ORD. N° 239/26
(Doscientos Treinta y Nueve / Veintiséis)

QUE AUTORIZA LA COLOCACIÓN DE UNA ESTATUA DE LA VIRGEN NUESTRA SEÑORA DE LA ASUNCIÓN COMO INTENDENTA HONORARIA Y PERPETUA DE LA CIUDAD DE ASUNCIÓN.

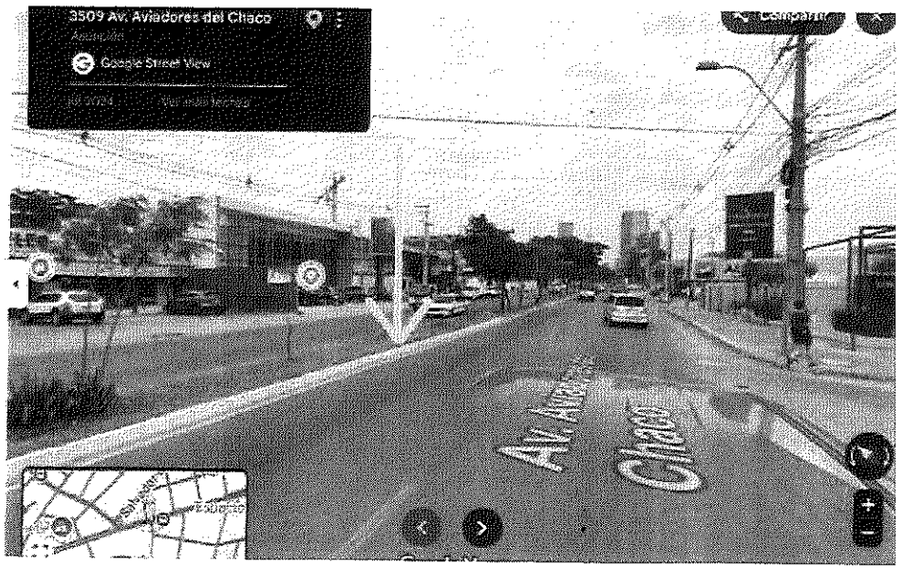
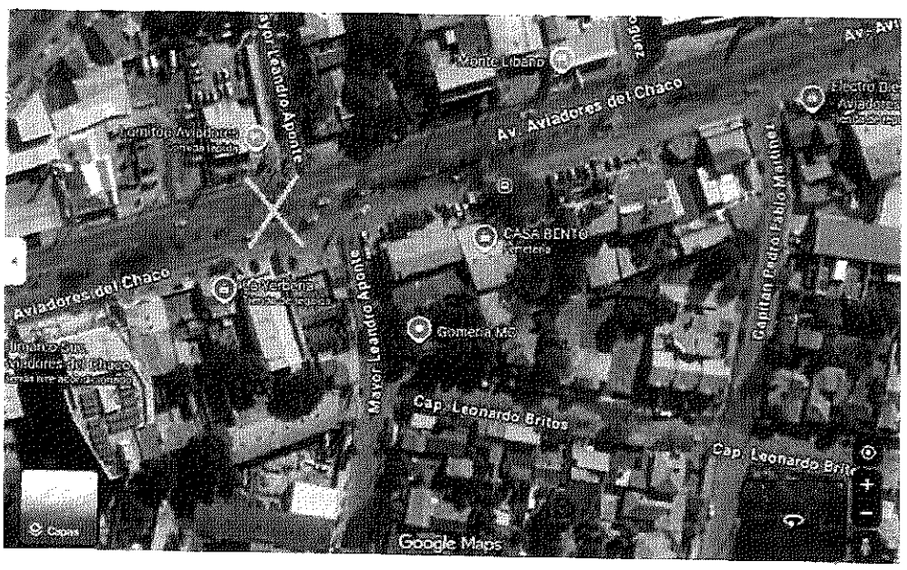
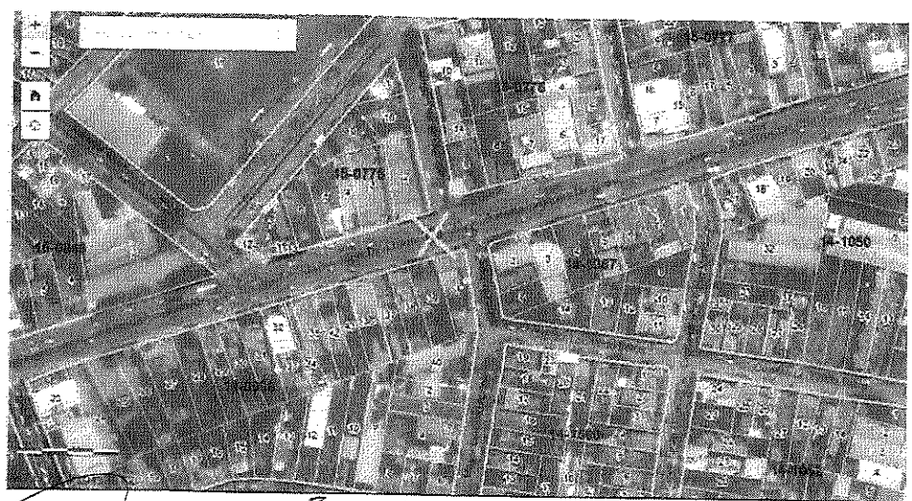
En relación con lo peticionado y teniendo en cuenta lo demostrado en los planos y fotografías de las fojas 4-7, esta dependencia se considera factible otorgar el permiso para la instalación de la estatua, de acuerdo a los siguientes lineamientos y salvedades.

2. El espacio natural para el cruce peatonal debe quedar reservado en tal finalidad, aunque al día presente no esté siendo utilizado como tal. A tales efectos, se debe tomar en cuenta un tramo de 5,00 metros desde la Línea Municipal transversal de la calle Mayor Leandro Aponte, frente al Lote con Cta. Cte. Ctral. N° 15-0775-02, el cual debe quedar libre de intervenciones.

3. El permiso a ser expedido debe mencionar una prohibición expresa de generar espacios de jardinería y cualquier otro tipo de elementos que sobresalgan por encima del suelo, en el terreno adyacente a la base de soporte de la estatua.

4. En cuanto a los elementos luminosos embutidos a nivel de piso, los mismos deberán contar con cajas de conducción lumínica, cuando su ángulo de inclinación resulte contrario a la dirección del tránsito vehicular, de manera a evitar el encandilamiento sobre la perspectiva visual de los conductores. Así también, todas las instalaciones eléctricas deben estar planteadas bajo los estándares de seguridad que rigen la materia. Salvo mejor parecer". Firmado por Abg. WILLIAM CÁRDENAS D. Dpto. Ingeniería de Tráfico. Dirección de Tránsito y Transporte".

ESQUEMA CONSTRUCTIVO

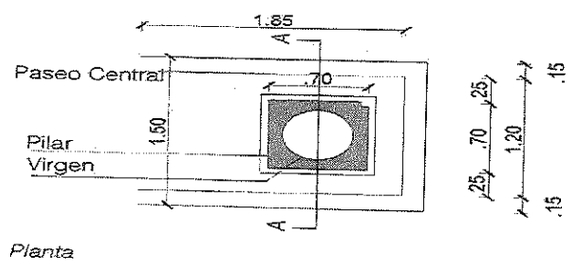
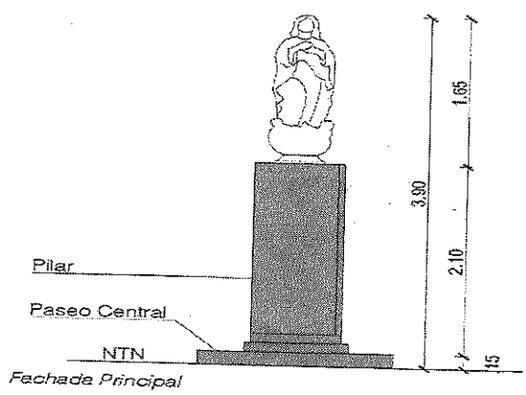
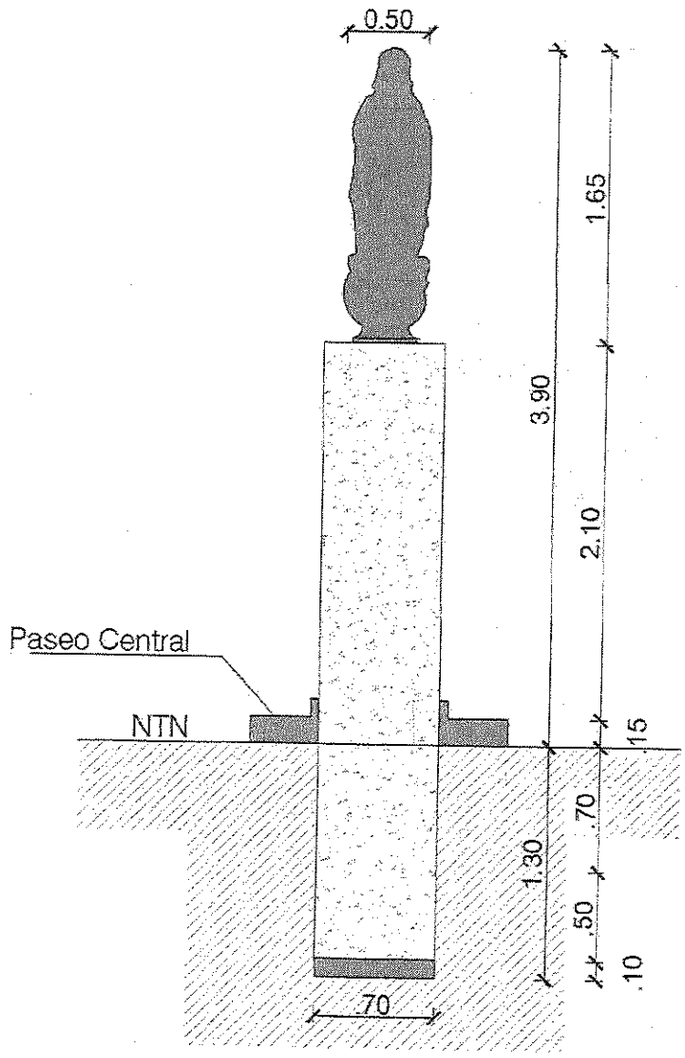
b) En el folio 10 (diez) se puede leer que la fundación de la estructura tendrá unas dimensiones de 1,20 x 1,20 x 0,60 m, (a confirmar según cálculo estructural que no se presenta) pero en los detalles señalados en el folio siguiente las dimensiones que se detallan son de 1,60 x 1,60 x 1,20 m. Se solicita la precisión de las dimensiones en este rubro en particular.

c) Se debe adjuntar el estudio de suelo (SPT) en el lugar de implantación del monumento, firmado por el profesional responsable, ya que el peso de la estructura más el peso del monumento (no se dispone de este dato) sería importante y con ese dato del suelo se tendría con certeza a qué profundidad estaría la cota de apoyo y además qué tipo de estructura es la recomendada para la fundación.

d) Es necesario también contar con el cálculo estructural con los detalles respectivos y la memoria de cálculo donde todos los documentos presentados estén firmados por el calculista responsable.

1. Descripción General del Monumento
El presente documento complementa el boceto general del monumento, desarrollando técnicamente los aspectos constructivos requeridos: la unión entre la escultura y el pedestal, el material y armado del pedestal, y la sustitución de la zapata tradicional por un pilar continuo desde el nivel de fundación.
El proyecto contempla la construcción de un monumento religioso que alcanzará una altura total visible de 3,75 metros sobre el nivel del terreno actual.
La estructura visible sobre la superficie se compone de:
Pilar de soporte (Pedestal): Con una altura expuesta de 2,10 metros sobre el nivel del suelo.
Estatua de la Virgen: Escultura de 1,65 metros de alto, montada directamente sobre la cima del pilar y anclada a la misma.

2. Sistema de Cimentación y Suelo
Debido a las condiciones particulares del terreno en la zona de la Avda. Aviadores del Chaco (suelo predominantemente arcilloso y presencia de agua subterránea/napa freática a solo 80 cm de profundidad), se ajustó la cimentación para garantizar la estabilidad frente al vuelco por viento y cargas laterales, evitando además la degradación por humedad.

b. Pilar Continuo (Fuste Profundo)
La cimentación se resuelve mediante un pilar continuo de hormigón armado que sube directamente desde la cota de fundación hasta la cima del monumento:
Cota de fundación: El pilar nace a una profundidad de 1,30 metros respecto al nivel del terreno natural, encima de la base de hormigón.
Sección y dimensiones en base: En su tramo enterrado, el pilar cuenta con una sección transversal de 0,70 m x 0,70 m, actuando como un elemento monolítico de gran masa para contrarrestar el momento de vuelco.
Materiales e impermeabilización: Todo el pilar se ejecutará en Hormigón Armado (H°A°) con aditivo cristalizante impermeabilizante de masa. Esto sella la porosidad del hormigón a nivel microscópico, protegiéndolo de la humedad constante de la napa freática y previniendo la corrosión de las armaduras de hierro.

3. Pilar de Sustentación (Pedestal)
Continuidad estructural: El pilar nace de manera monolítica a 1,30 m de profundidad, manteniéndose enterrado dentro del estrato de suelo.
Tramo emergente: Continúa de forma ininterrumpida emergiendo del suelo hasta alcanzar 2,10 metros de altura expuestos sobre la cota de terreno.

Dimensionamiento: Se sugiere una zapata de 1,20 m×1,20 m x 0,50 m para aportar la masa necesaria que contrarreste el momento volcante.
